**Avis délibéré de la mission régionale d'autorité
environnementale sur le parc photovoltaïque au sol
porté par Total Energies renouvelables
France sur la commune de Trévol (03)**

Avis n° 2026-ARA-AP-2021- N11985

Avis délibéré le 10 mars 2026

Figure 2: Version finale du plan d'implantation (source : EIE 2023)

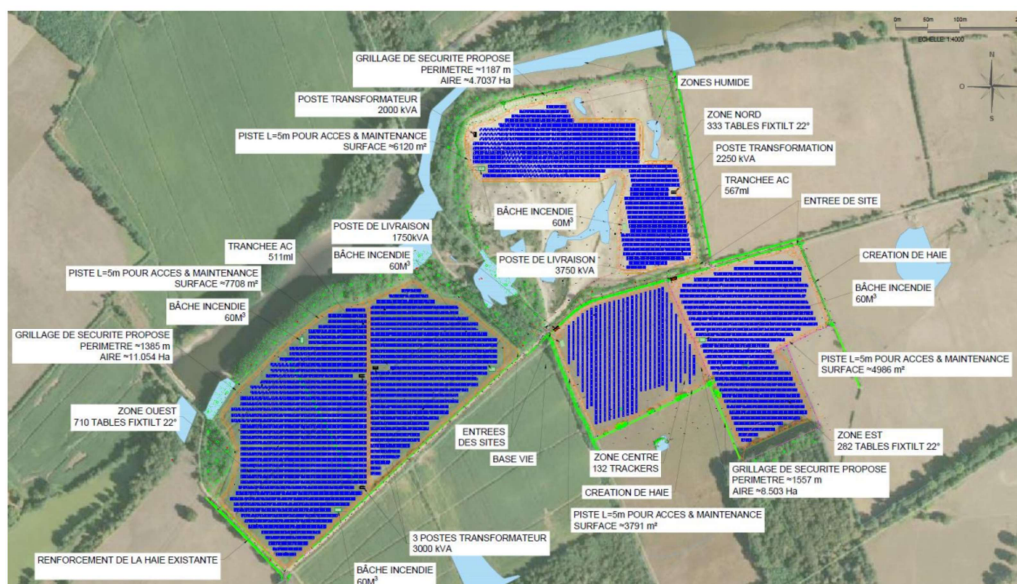
L'Autorité environnementale recommande de décrire précisément et d'inclure explicitement dans le périmètre du projet et donc de l'étude d'impact, le raccordement au réseau électrique, fonctionnellement lié au parc photovoltaïque, et les éventuels nécessaires renforcements du réseau électrique national, associés, d'évaluer leurs incidences environnemen-

Figure 4: Visualisation schématique du projet agricole (Source EPA - novembre 2023 p. 48)

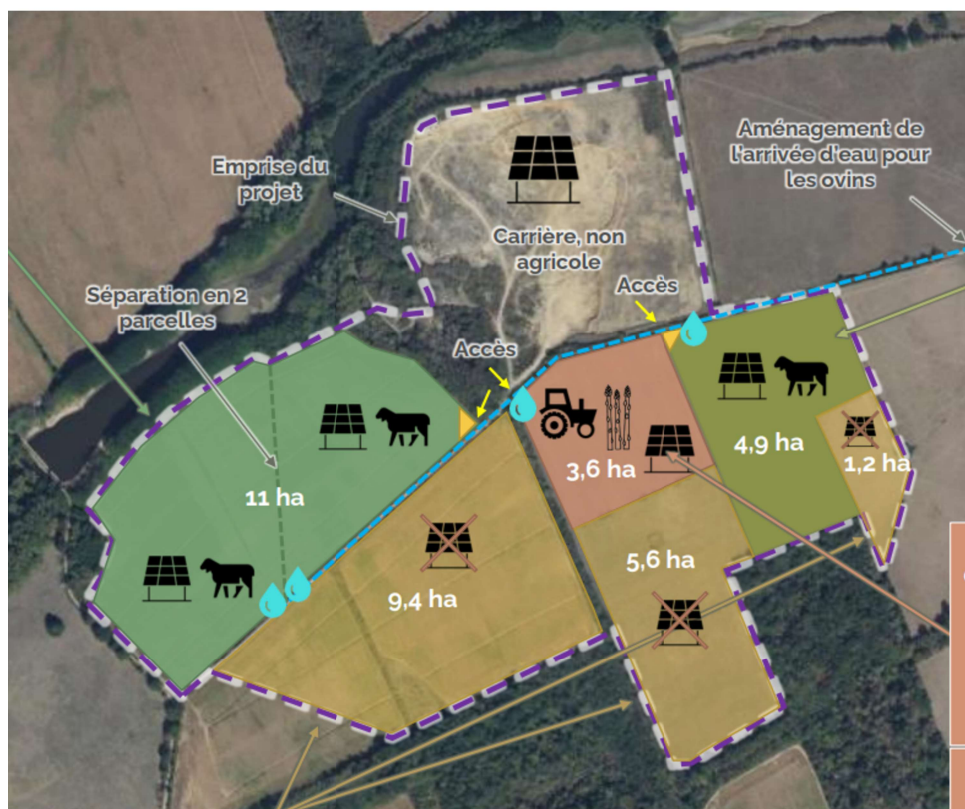
L'EPA présente un aménagement d'arrivée d'eau pour l'abreuvement des ovins (page 48) mais l'étude d'impact ne l'évoque pas hormis dans la fiche de mesure de réduction (MR18) concernant « la production d'agneau sur 11 ha (partie ouest)¹⁷ » (p. 254 de l'étude d'impact). Les besoins en eau nécessaire pour l'irrigation des asperges ne sont pas non plus précisés¹⁸.

L'Autorité environnementale recommande d'actualiser l'étude d'impact avec les travaux d'aménagement des deux arrivées d'eau prévues dans l'EPA pour l'abreuvement des ovins, d'évaluer ses impacts, mais également de démontrer que la ressource en eau sera suffisante pour les productions agricoles (ovins et asperges).

Figure 8: Parcelle 11 - partie "Château". A gauche : état actuel (source Google Map données 2026) et à droite le projet (source Second mémoire en réponse)

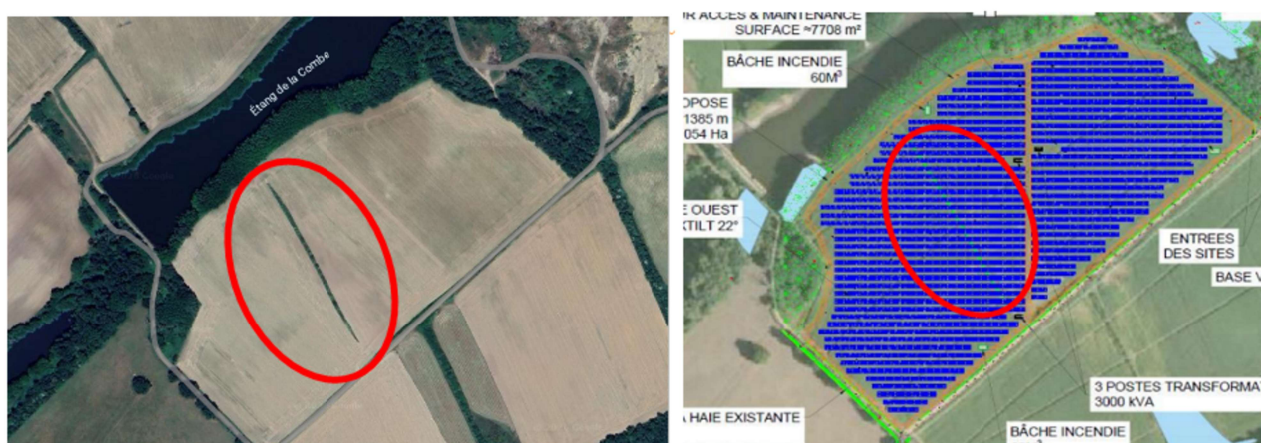
Certaines haies fonctionnelles ne sont pas mentionnées dans le dossier ou sont insuffisamment prises en compte : Une haie traverse la parcelle ouest (11) de l'îlot château. Celle-ci présente des strates herbacées et surtout arbustives la rendant fonctionnelle pour la faune. De nombreux oiseaux protégés (bruant des roseaux, moineau domestique et rouge-gorge familier) y ont été observés ainsi que trois chevreuils.

Le mémoire en réponse du porteur de projet en date du 9 janvier 2026 précise que « La bande enherbée » visible sur la photographie aérienne correspond à une ancienne ligne de jachères. Cette bande n'était d'ailleurs plus en place en 2025 et a été remplacée par des rangées de maïs ». Ce point sera à éclaircir dans le dossier mis à jour.

- de qualifier précisément à quoi correspond « la bande enherbée » (parcelle 11). S'il s'agit bien d'une haie, il conviendra de revoir le calepinage des panneaux de cette parcelle afin de l'éviter ; il serait opportun de connecter cette haie aux haies les plus proches pour respecter la trame verte.

Figure 10: Continuités écologiques locales source : page 77 de l'EIE

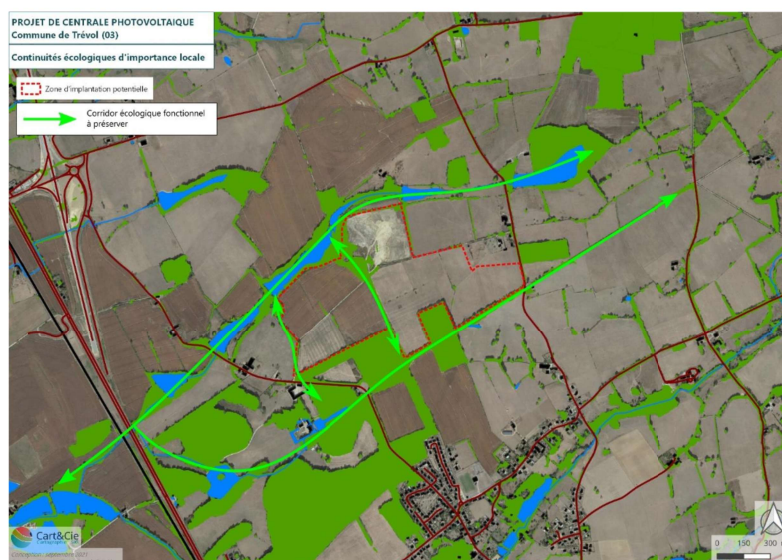
La zone ouest du site d'implantation se situe dans un réservoir de biodiversité à préserver identifié dans le Schéma Régional d'Aménagement de Développement Durable et d'Égalité des Territoires (SRADDET) Auvergne-Rhône-Alpes³¹. Même si la RN7 à l'ouest interrompt le lien du corridor écologique pour la trame verte et bleue (TVB), la Zip entretient également un lien avec la forêt de Muret à environ 8,5 km à l'est. Les corridors écologiques surfaciques et linéaires de la trame verte et bleue pour ces continuités écologiques sont à préserver.

- de ré-évaluer les incidences du projet sur le plan de la continuité écologique et de la fonctionnalité des écosystèmes et de prendre les mesures ERC adéquates;

Figure 11: Mise à jour du calepinage pour la partie carrière incluant les nouvelles mesures (source second mémoire en réponse du 9 janvier 2026)

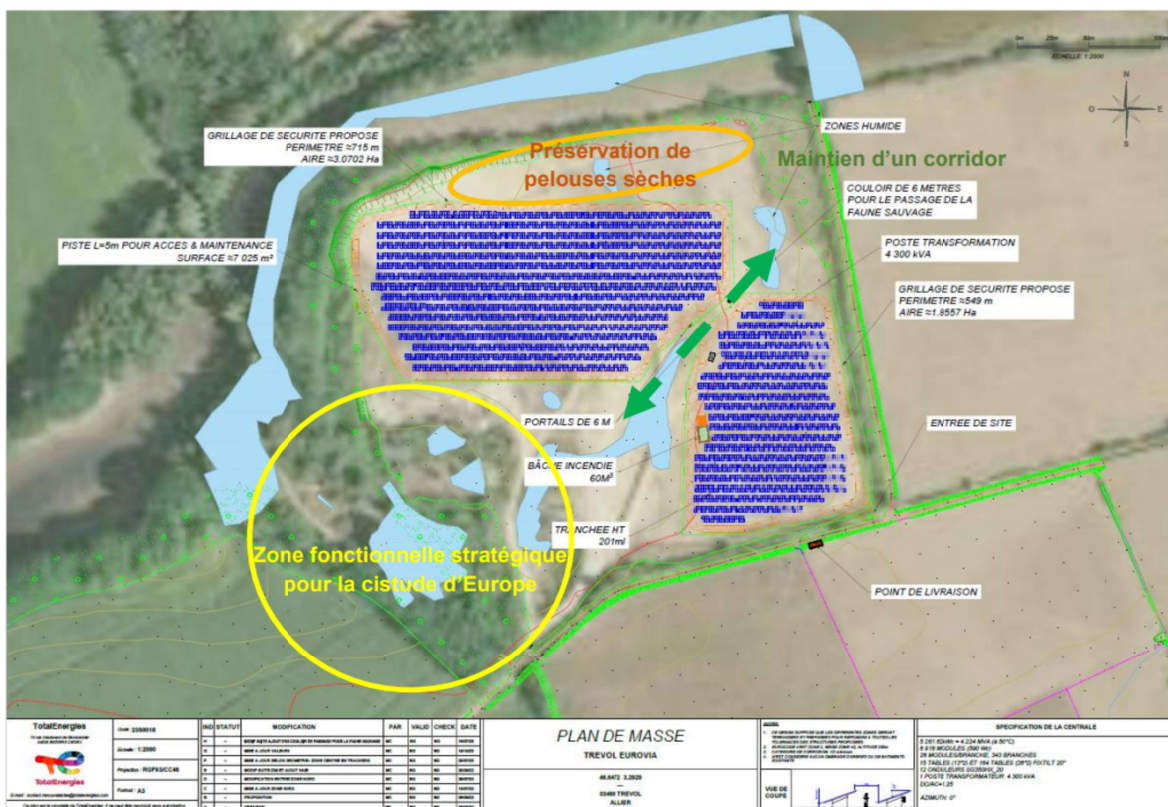
D'après le dossier, les incidences résiduelles après évitement et réduction sont faibles, et ne nécessitent pas de demande de dérogation à la non-destruction d'espèces protégées au titre du

L. 411-2 du code de l'environnement⁴². Cette conclusion n'est pas suffisamment étayée et une démonstration robuste de l'absence d'incidences résiduelles significatives du projet sur les espèces protégées et leurs habitats reste à produire. A défaut, une demande de dérogation à l'interdiction d'atteinte à ceux-ci serait à déposer, son obtention étant indispensable à la réalisation du projet, en application du 4° de l'article L 411-2 du code de l'environnement. Le dossier devra alors démontrer que le projet présente des raisons impératives d'intérêt public majeur, qu'il n'existe pas d'autre solution satisfaisante que l'atteinte aux espèces protégées et que l'absence de dérogation ne nuit pas au maintien dans un état de conservation favorable des populations des espèces concernées dans leur aire de répartition naturelle.

L'Autorité environnementale recommande au pétitionnaire de mieux étayer l'absence d'incidences résiduelles significatives du projet sur les espèces protégées ou leurs habitats, et de renforcer les mesures ERC afin de pouvoir effectivement conclure à une absence de perte nette de la biodiversité liée à la mise en œuvre du projet, à défaut établir la réunion des conditions cumulatives requises pour une autorisation dérogatoire de destruction d'individus d'espèces protégées⁴³.

Dans son deuxième mémoire en réponse, le porteur de projet prend en compte certaines remarques de la DREAL. Dans le secteur carrière :

- réduction du calepinage des panneaux au nord³⁹ et création d'un corridor de 6 m de larges entre les deux secteurs aménagés de la carrière pour le passage de la faune sauvage ;

- une réduction à l'ouest pour éviter la zone fonctionnelle stratégique de la Cistude d'Europe ;
- un aménagement d'une plage de ponté pour la Cistude d'Europe⁴⁰ (RED 17⁴¹). La surface proposée correspond à 1 750 m² (une bande de 350 m de long sur 5 m de large).

Un espacement plus important des panneaux sera également prévu pour permettre aux habitats naturels et aux espèces sauvages de se maintenir et de se développer sur le secteur.
